Uproszczenia (usunięcie rezystorów podciągających 3,3K) i zmiany (uwaga na końcu) w sygnalizacjach po 2018.10.31

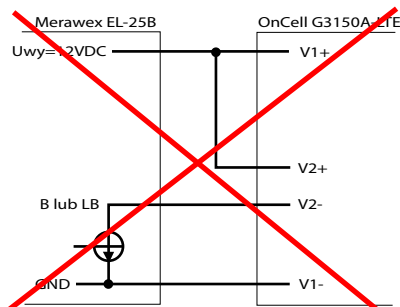
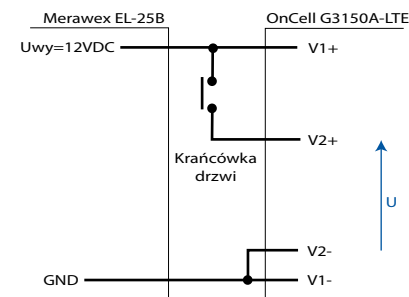
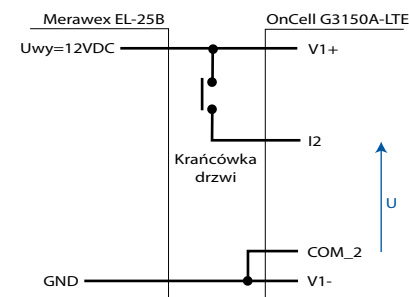
UWAGA: V2+ i V2- nie zachowują się identycznie jak odpowiednio I2 i COM_2 (patrz schemat powyżej).

Po zwarceniu V2+ z V1+ status zasilania V2 w OnCell jest zawsze On niezależnie od poziomu napięcia V2-.

To stało się powodem przeniesienia Alarmu zasilania z V2+ do wejścia I2 a Alarmu otwarcia drzwi skrzynki z wejścia I2 na V2+.
